NOTICE DE SÉCURITÉ/NOTIFICATION URGENTE

Sujet :	Brainlab Spine & Trauma 3D Navigation 1.0 : représentation potentiellement incorrecte d'un instrument navigué avec précision, susceptible d'induire l'utilisateur en erreur dans certaines circonstances
Référence produit :	Brainlab Spine & Trauma 3D Navigation 1.0 (fait partie du système Logiciel de navigation Spine & Trauma 3D, version 3.0)
Date de la notification :	Le 11 février 2019
Émetteur de la notification :	Markus Hofmann, responsable de la matériovigilance
Numéro de réf. Brainlab :	CAPA-20190206-002260
Propos :	Conseil concernant l'utilisation du dispositif, modification du dispositif (mise à jour logicielle)

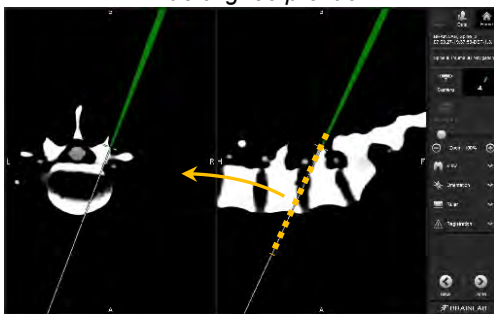
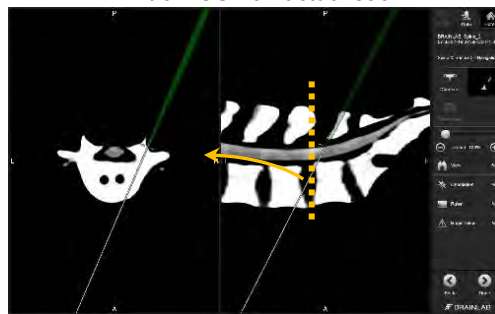
Dans certains cas, l'application logicielle de navigation concernée peut afficher de façon incorrecte un instrument navigué avec précision dans une vue axiale, coronale/sagittale (ACS) avec des plans fixes dans la reconstruction d'image (vue ACS non actualisée) au lieu d'afficher la vue alignée souhaitée, communément utilisée pour naviguer des instruments invasifs au niveau du rachis.

Dans la vue ACS non actualisée, la navigation prévue peut se révéler difficile et il pourrait être impossible pour l'utilisateur de déterminer correctement la position de l'instrument par rapport à l'anatomie :

- Les instruments navigués pourraient se trouver en dehors de la coupe anatomique affichée mais apparaître comme projection dans cette vue ACS non actualisée.
- Ce rendu en projection pourrait donner l'impression inexacte que l'instrument se trouve bien dans la coupe anatomique affichée.

Selon l'analyse de Brainlab, si la représentation incorrecte n'est pas détectée et que le rendu en projection est ensuite mal interprété par l'utilisateur, cela peut induire le chirurgien en erreur et le pousser à suivre une trajectoire invasive différente de celle qui était prévue.

Activez le sous-menu Orientation.

Vous pouvez fermer le sous-menu Orientation immédiatement sans appliquer de modifications.

Cette action corrige le problème de représentation incorrecte quelle que soit la disposition de vue naviguée pour toute la durée du traitement du patient en cours.

Figure 3. Sélection de la procédure dans un système de navigation du rachis concerné par le problème :

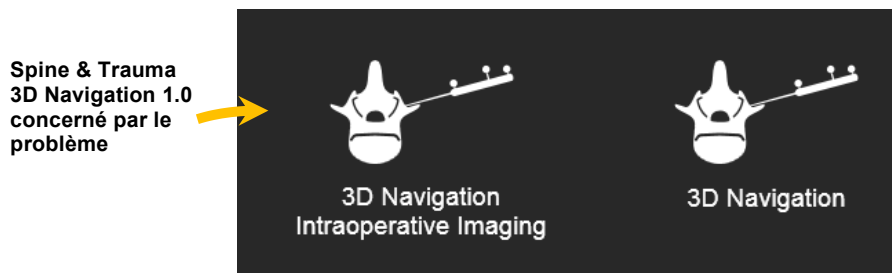
La procédure de gauche inclut l'application de navigation version 1.0 concernée (procédure peropératoire). Si vous changez de procédure en cours de traitement pour la procédure de droite - avec l'application de navigation version 2.6 pour la planification des vis - puis revenez à la procédure de gauche, le problème peut survenir dans des cas spécifiques.

- Commencer la navigation avec la procédure 3D Navigation Intraoperative Imaging, passer à la procédure de navigation 3D pour la planification des vis puis revenir à la procédure initiale.
(Cette procédure générale est prévue, elle sera utilisée dans de rares cas par les utilisateurs qui effectuent des référencements automatiques d'images peropératoires [p. ex. arceau 3D] avec la procédure peropératoire et qui souhaitent effectuer une planification des vis en peropératoire et utiliser ensuite la fonction de navigation sélectionnée de l'application concernée.)
- Commencer avec la procédure de navigation 3D (référencement avec l'application AIR uniquement) et passer à la procédure peropératoire.
(Cette procédure n'est pas prévue.)

1. Évitez si possible les changements de procédure avec les séries de données déjà référencées. Sauf en cas d'absolue nécessité (p. ex. pour la planification des vis en peropératoire), évitez d'alterner les procédures dans l'application entre 3D Navigation Intraopératoire Imaging et 3D Navigation pendant le traitement d'un patient.
2. Après avoir redémarré l'application avec une série de données précédemment référencée (restauration après un arrêt intempestif ou changement de procédure), **activez puis désactivez toujours une fois le sous-menu Orientation** afin d'afficher les représentations correctes et prévues pour la session en cours.
